Matkakertomus

Noormarkun kirkko, 9.5.1988

Heikki Hänninen, Marja Terttu Knapas, Pentti Pietarila

KELLOTAPULI

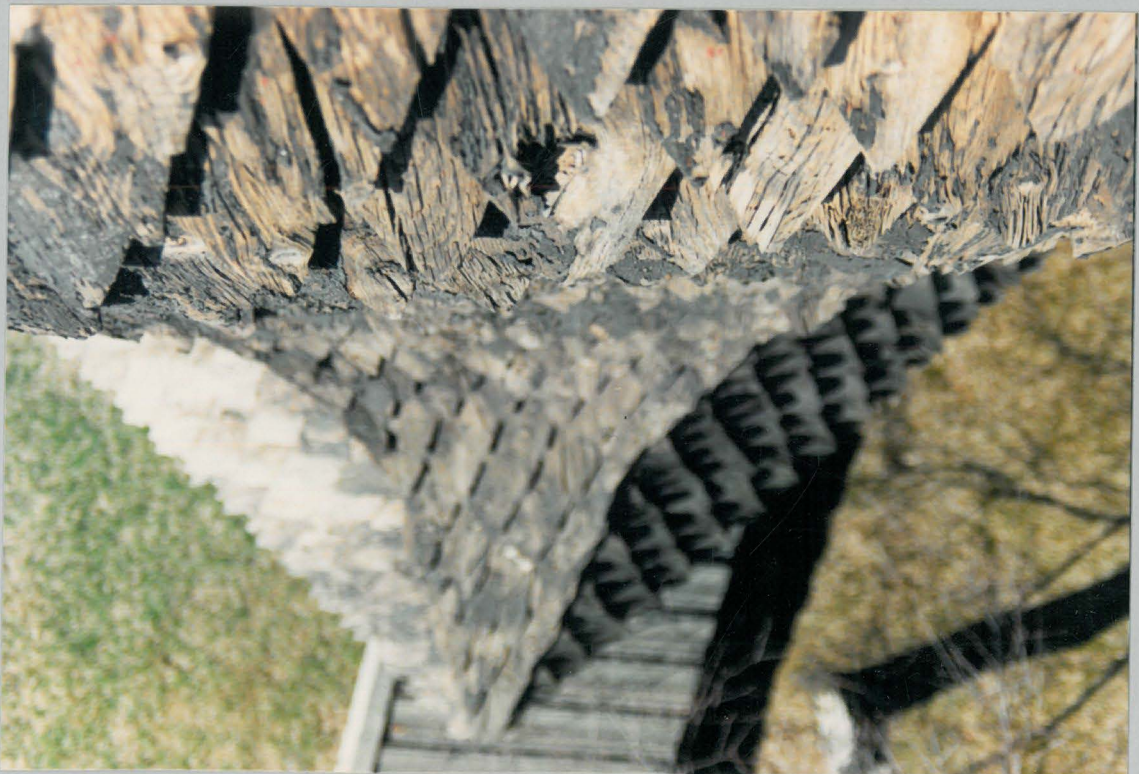
Kellotapuli on tien puolelta jäänyt hirsikerran verran maan sisään ja sen pintaa tulisikin tuntuvasti alentaa. Lisäksi tapulin runko vaikuttaa kiertyneeltä, joten niin lahon kuin muidenkin vaurioiden vaikutukset sen perusrakenteeseen olisi myös kokonaisuudessaan selvitettävä.

Käsityksemme mukaan tapulin kunnostaminen on varsin kiireellinen tehtävä, ja siihen on aiheellista ryhtyä jo ennen kirkon korjausta.
